Problématique de la connexion entre le Bié de Colombier-Fontaine et le canal navigable, à l'aval du village de Colombier-Fontaine

4 juin 2019 – 14h – Réunion en Mairie de Colombier-Fontaine et visite de terrain
Relevé de décisions

Configuration de l'ouvrage (circulation de l'eau qui apparaît : en conditions de crue) et implantation pressentie des aménagements à réaliser

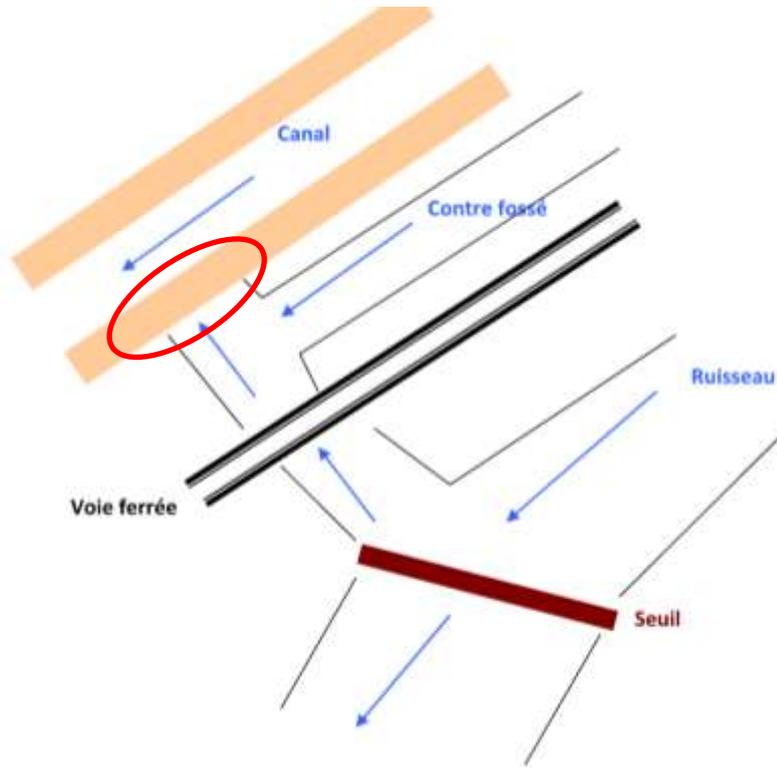
- Pour VNF, si des travaux visant à supprimer la connexion canal / ruisseau devaient être envisagés, ils seraient à effectuer au niveau de la sortie de l'ouvrage en berge même du canal (tel qu'illustré ci-dessous), et non au niveau du débouché dans le ruisseau ou entre la véloroute et la voie ferrée.

- Techniquement, plusieurs options peuvent être envisagées :
 - o Option temporaire ou pour test : mise en place d'une bâche étanche fixée par des blocs rocheux en bordure de la véloroute (autorisation du Conseil Départemental à prévoir) ou de matériaux argileux pour boucher la berge du canal ;

- o Option définitive : mise en place de palplanche pour boucher cette même berge.
- VNF se charge d'évaluer la faisabilité de ces options via ses agents techniques, et d'en donner un coût estimatif, qui pourra servir de base aux discussions en vue d'établir un plan de financement (contributions possibles de l'Agence de l'eau, et du monde de la pêche).

- Quelle que soit l'option retenue, il sera nécessaire de baisser d'environ 1,40 m le niveau d'eau du canal afin de confirmer la technique d'aménagement et de réaliser les travaux. Cela ne pourra donc se faire qu'en période de chômage (généralement début d'hiver).
